尚水智能大厦项目效果图修改前后对比

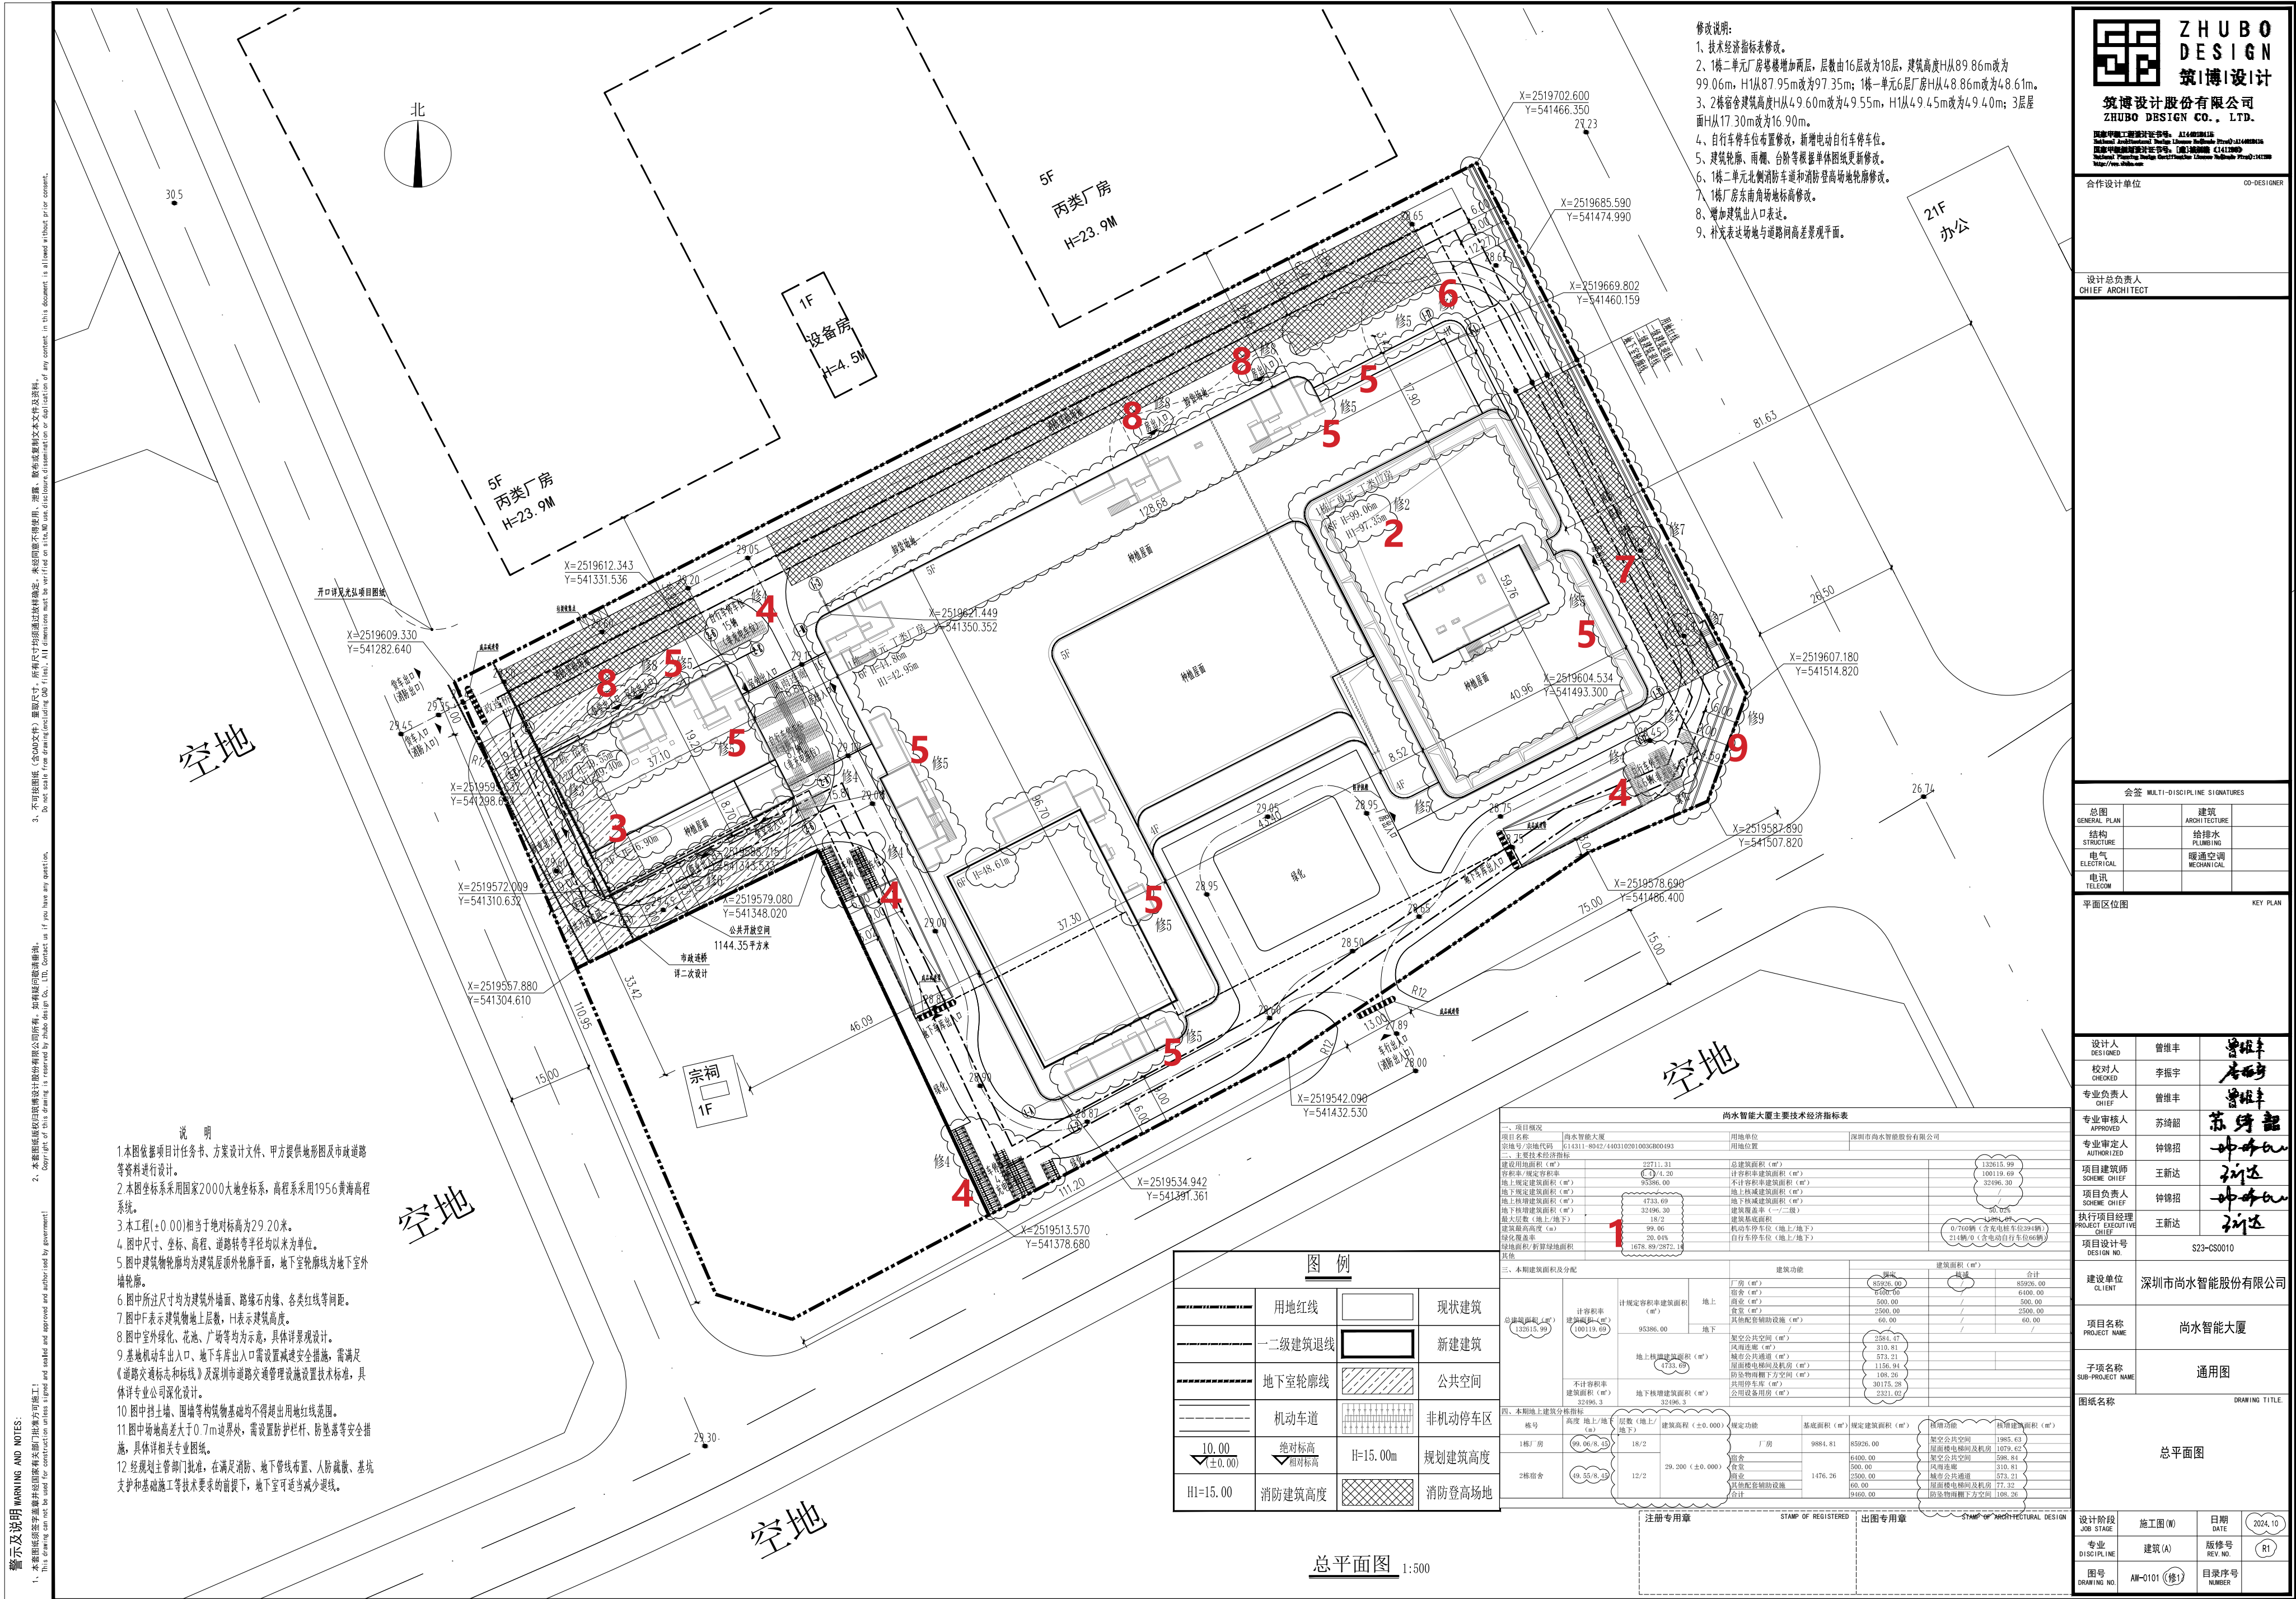
- 修改说明:
- 1、技术经济指标表修改。
 - 2、1# 二单元厂房塔楼增加两层，层数由16层改为18层，建筑高度H从89.86m改为99.06m，H1从87.95m改为97.35m；1栋一单元6层厂房H从48.86m改为48.61m。
 - 3、2# 宿舍建筑高度H从49.60m改为49.55m，H1从49.45m改为49.40m；3层屋面H从17.30m改为16.90m。
 - 4、自行车停车位布置修改，新增电动自行车停车位。
 - 5、建筑轮廓、雨棚、台阶等根据单体图纸更新修改。
 - 6、1# 二单元北侧消防登高场地轮廓修改。
 - 7、1# 厂房东南角场标高修改。
 - 8、增加建筑出入口表达。
 - 9、补充表达场地与道路间高差景观平面。

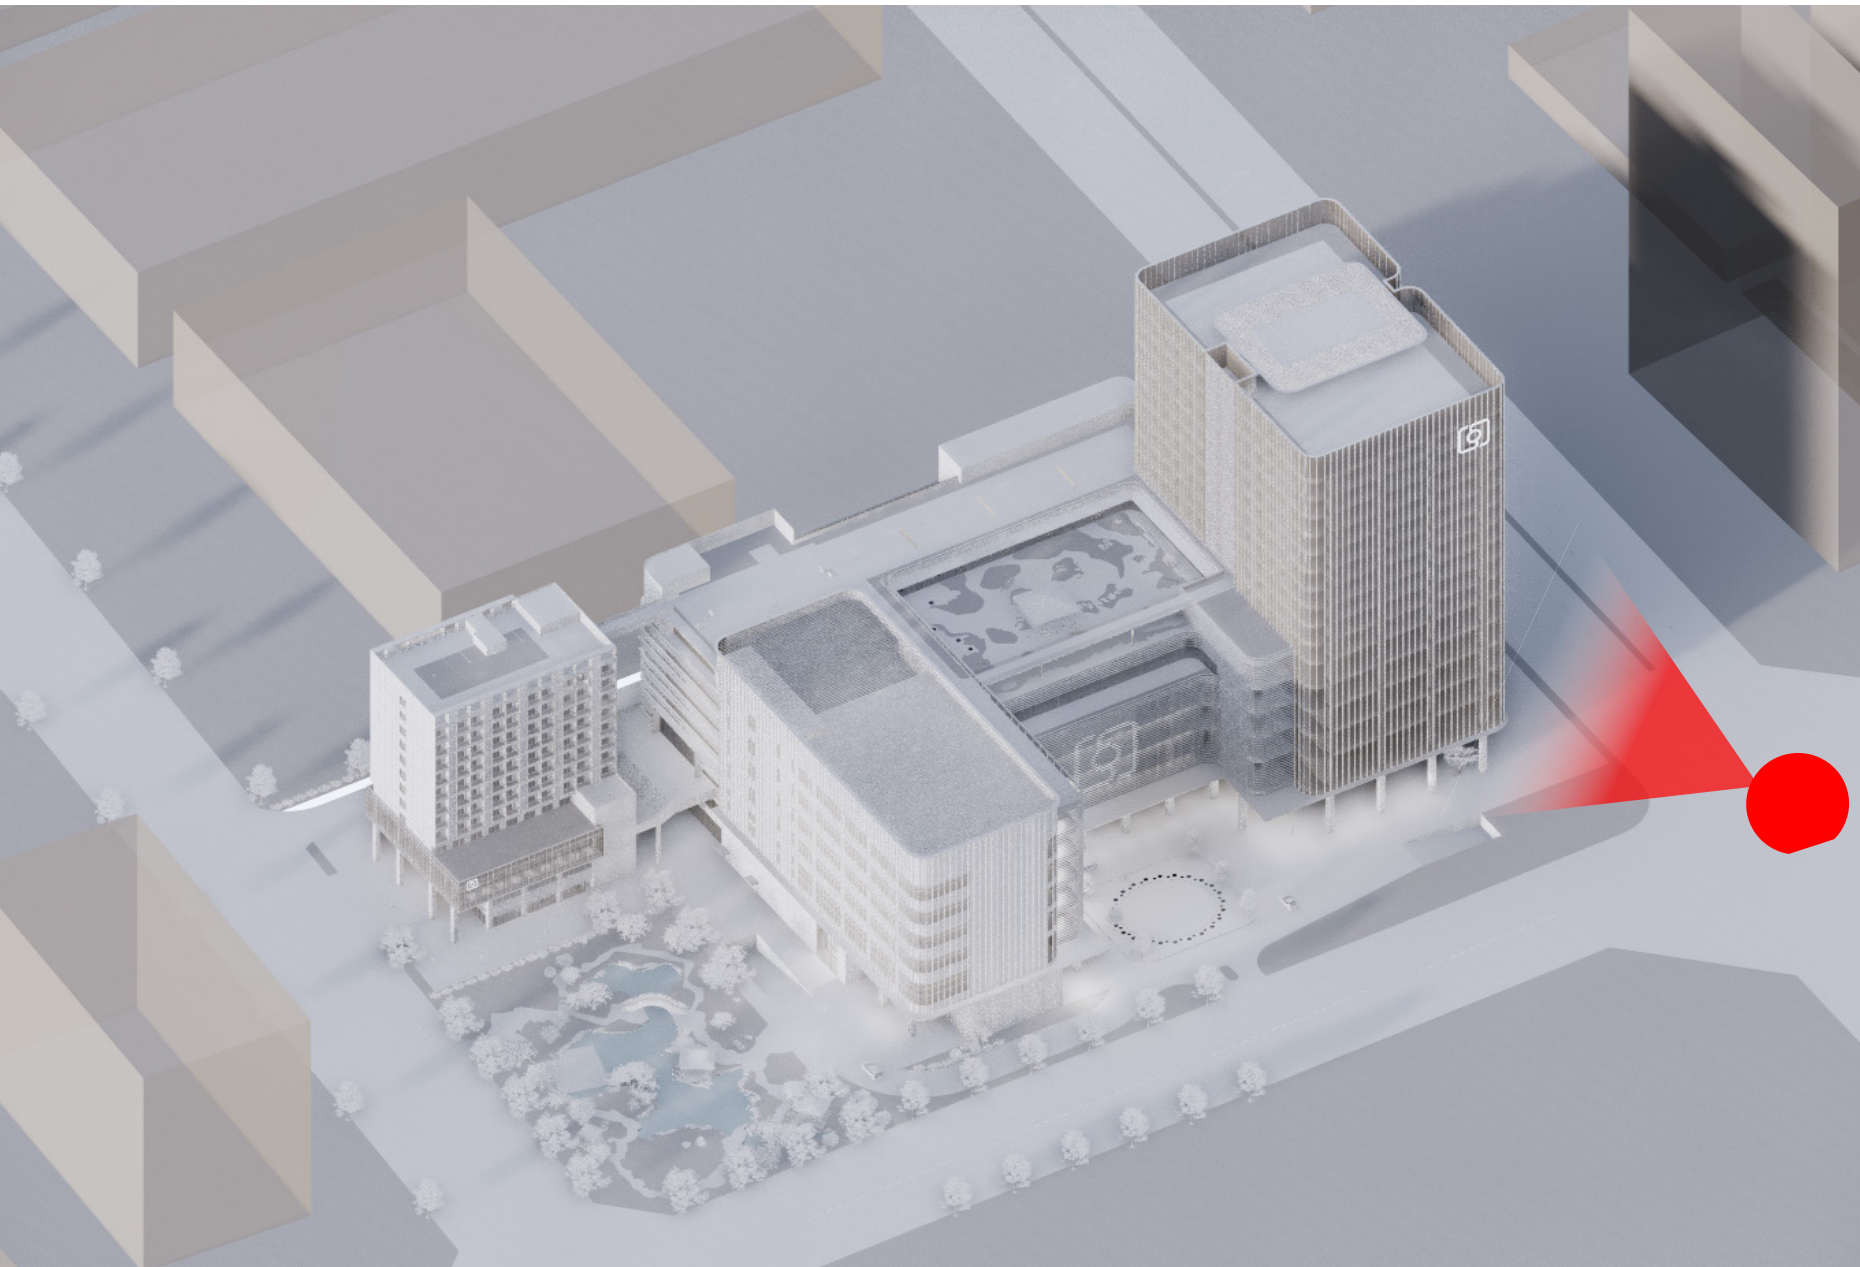
- 修改说明：
- 1、1# 楼屋顶屋顶机房高度、轮廓修改；
 - 2、1# 楼塔楼层数由 16 层改为 18 层；
 - 3、1# 楼西侧六层屋增加结构梁；
 - 4、1# 楼西南侧二至六层立面增加楼梯窗；
 - 5、1# 楼西南角一层增加结构柱；
 - 6、2# 楼屋顶绿化取消。

尚水智能大厦项目效果图修改前后对比

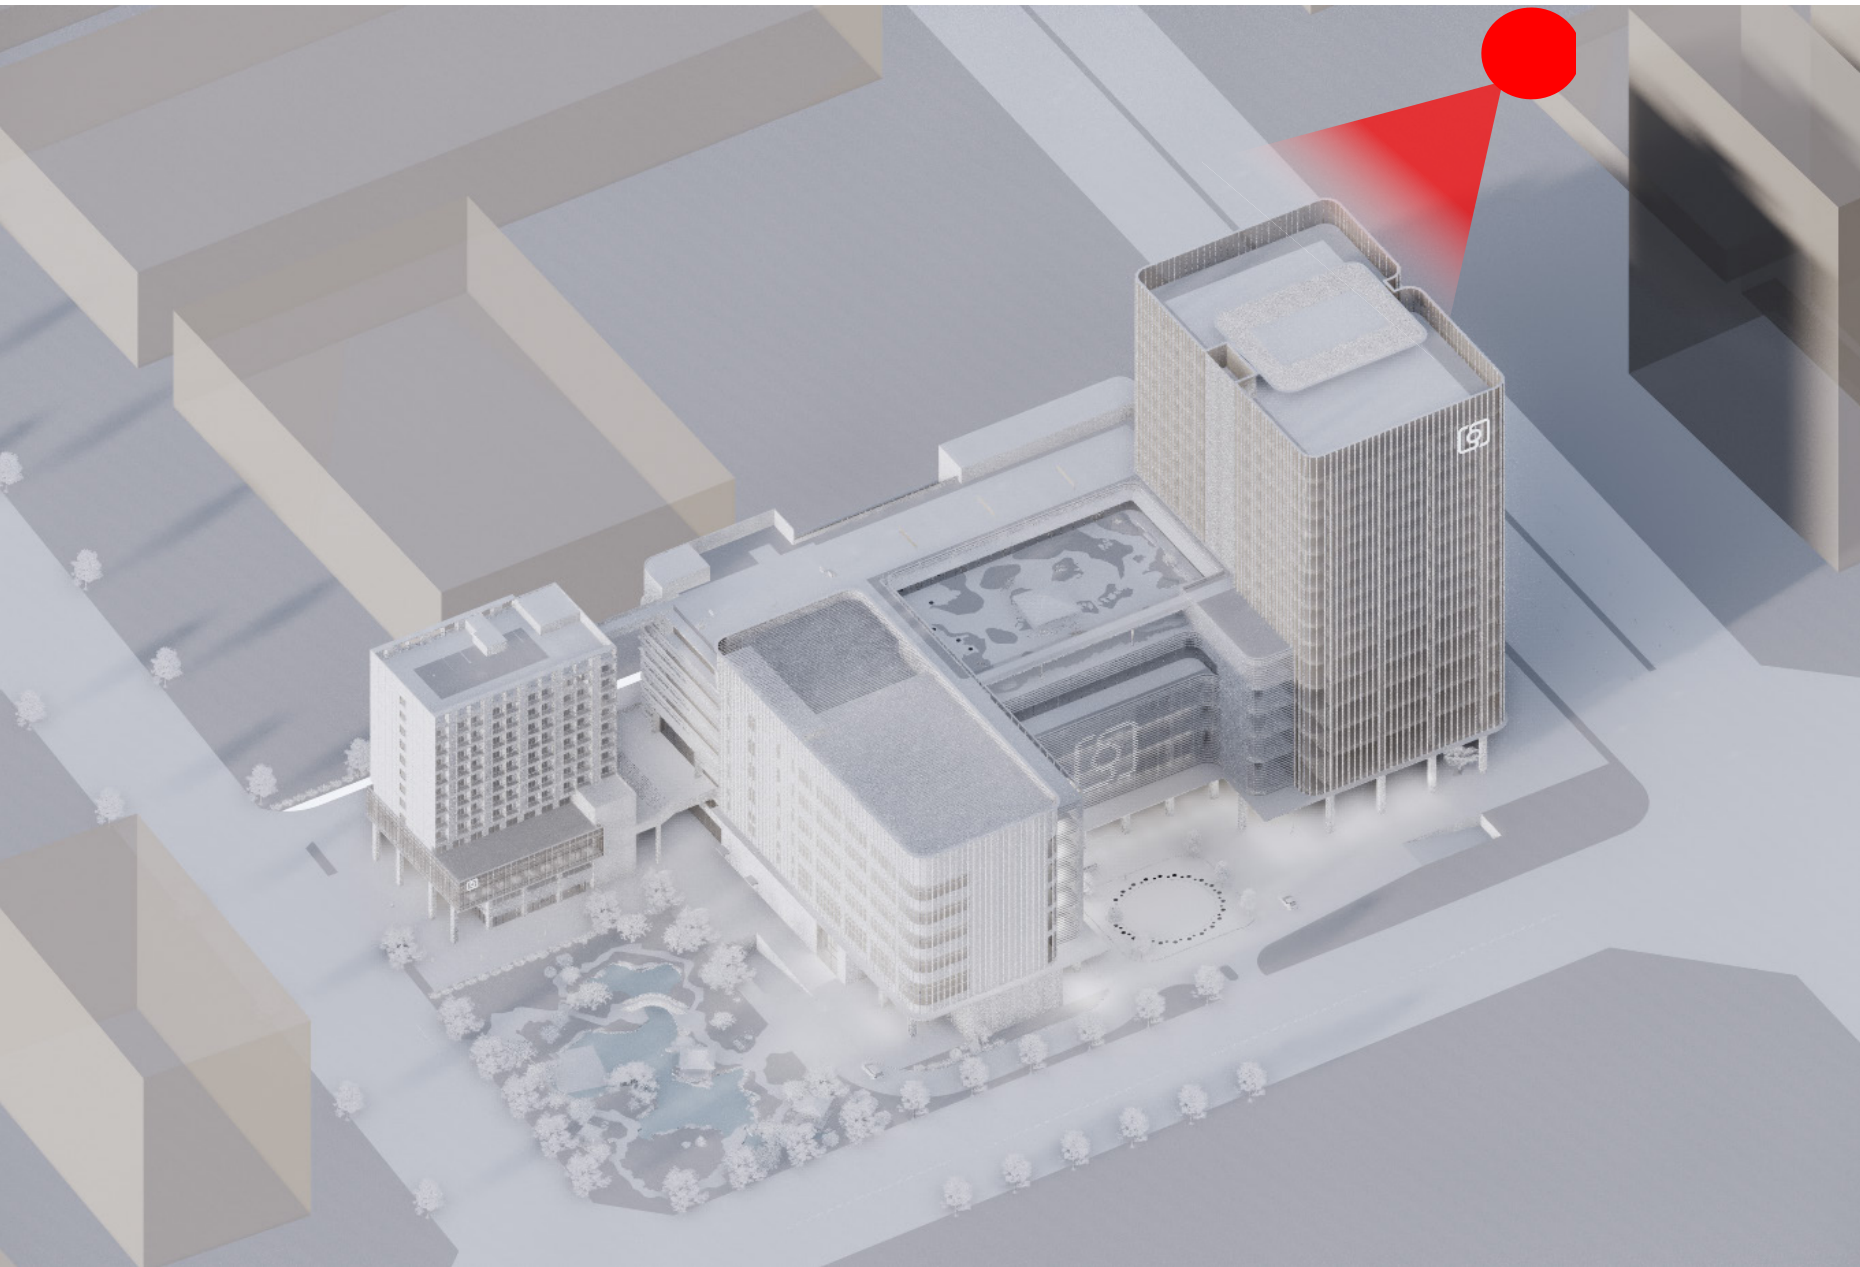
- 修改说明：
- 1、1# 楼塔楼层数由 16 层改为 18 层；
 - 2、1# 楼东北侧五、六层玻璃幕墙改为横明竖隐形式；
 - 3、1# 楼北侧六层屋顶实体女儿墙改为构架形式，女儿墙调整为金属栏杆形式；
 - 4、1# 楼北侧六层露台取消改为室内空间；
 - 5、1# 楼北立面横向装饰线条间距及尺寸调整。
